クイックリリースリコールのお知らせ

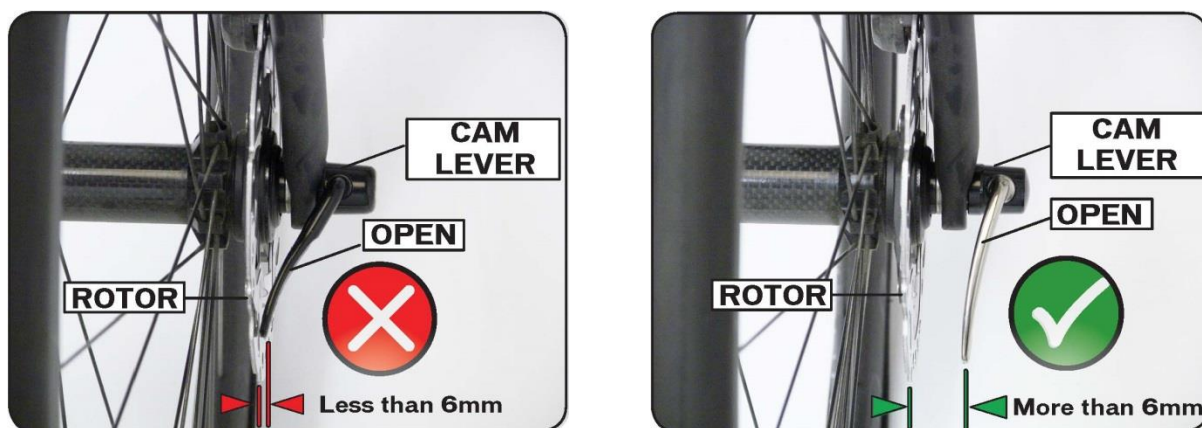
さて、GT 製品に採用しております「クイックリリース」におきまして、カムレバーが 180° 以上開き、ディスクローターと接触する可能性があることが判明しました。走行中に接触した場合、フロントホイールが脱落したり、コントロールを失って転倒する可能性があります。

左図：クイックリリースレバーがディスクブレーキローターに接触する可能性がある状態

右図：クイックリリースレバーとディスクブレーキローターに十分なクリアランスがある状態

対象製品：1998年から2015年モデルのうち、クイックリリースが完全に開放した状態、ディスクローターとの間隔が6mm未満の場合。なお、クイックリリースが完全に開放した状態、ディスクローターとの間隔が6mm以上の場合は対象外となります。
